Verslag huishoudelijke elektrische installatie op laagspanning en zeer lage spanning

Referentie: **003-20260817-03**	Datum controle: **17/08/2026**
Keurder: **003**

Eigenaar:	**Patrick Vanden Kerckhove**	EAN-code:	**541448820043762932**
Adres installatie:	**Hundelgemsesteenweg 371, 9050 - Gentbrugge**	Nummer teller(s):	**1SAG1100869355**
		Distributienetbeheerder installatie:	**Fluvius**
Datum uitvoering installatie:	☐ Vóór 01/10/1981 ☑ Tussen 01/10/1981 en 01/06/2020 ☐ Vanaf 01/06/2020		
Type:	☑ Wooneenheid ☐ Niet-huishoudelijk ☐ PV ☐ Batterij ☐ Laadpaal

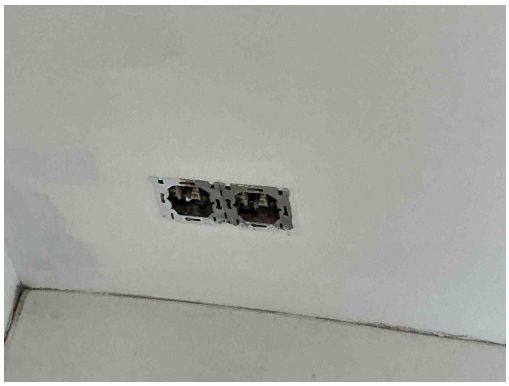
T09 - Bepaalde contactdozen en/of schakelaars zijn beschadigd (Boek 1: 1.4.1.3).

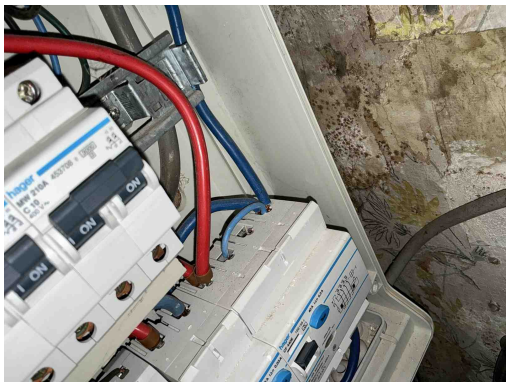
T09 - Bepaalde contactdozen en/of schakelaars zijn beschadigd (Boek 1: 1.4.1.3).

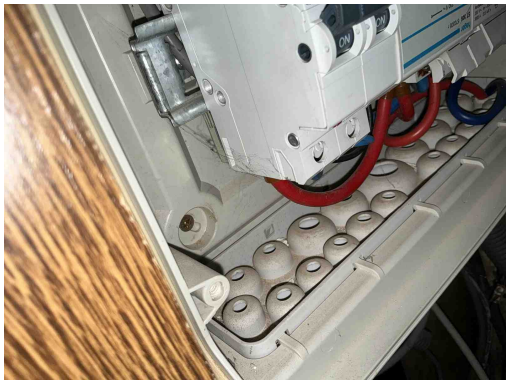
T21 - Het elektrisch materieel is niet geplaats volgens de voorschriften van de fabrikant/ regels van goed vakmanschap . (Boek 1: 1.4.1.3)

Opmerking: Kamaansluiting niet afgedekt, ophangvijzen niet afgedekt, meer dan 2 geleiders per pool en verschillende secties

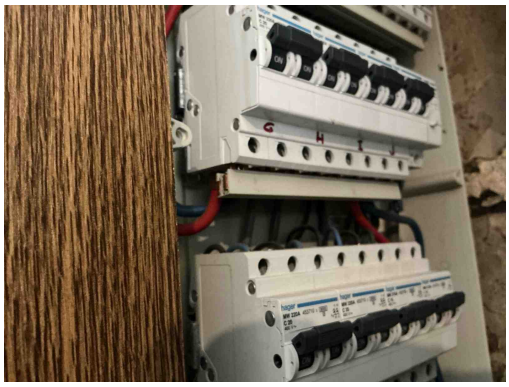
T21 - Het elektrisch materieel is niet geplaats volgens de voorschriften van de fabrikant/ regels van goed vakmanschap . (Boek 1: 1.4.1.3)

Opmerking: Kamaansluiting niet afgedekt, ophangvijzen niet afgedekt, meer dan 2 geleiders per pool en verschillende secties

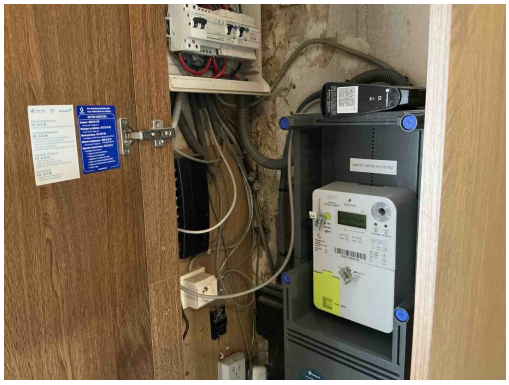
T21 - Het elektrisch materieel is niet geplaats volgens de voorschriften van de fabrikant/ regels van goed vakmanschap . (Boek 1: 1.4.1.3)

Opmerking: Kamaansluiting niet afgedekt, ophangvijzen niet afgedekt, meer dan 2 geleiders per pool en verschillende secties

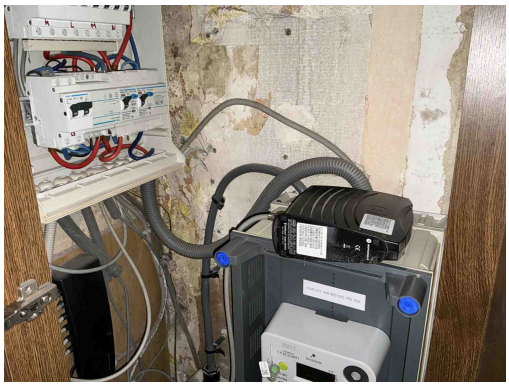
C13 - Onvoldoende bevestiging van de leiding(en) (Boek 1: 5.2.9.5).

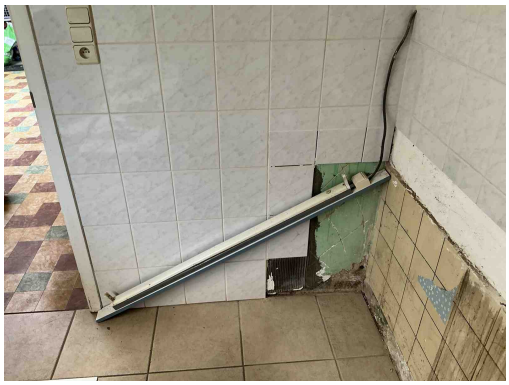
B34 - Het kabeltype van de meterbord verbinding aan de oorsprong van de installatie beantwoord niet aan de minimale vereisten vastgelegd door de distributienet beheerder. (Boek1: 1.5 + SYNERGRID C1/107)

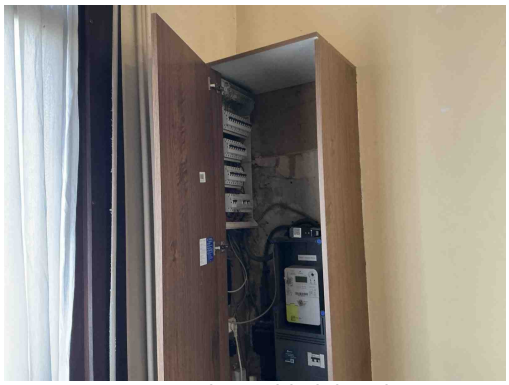
T23 - Het elektrisch materiaal is beschadigd. (Boek 1: 1.4.1.3).
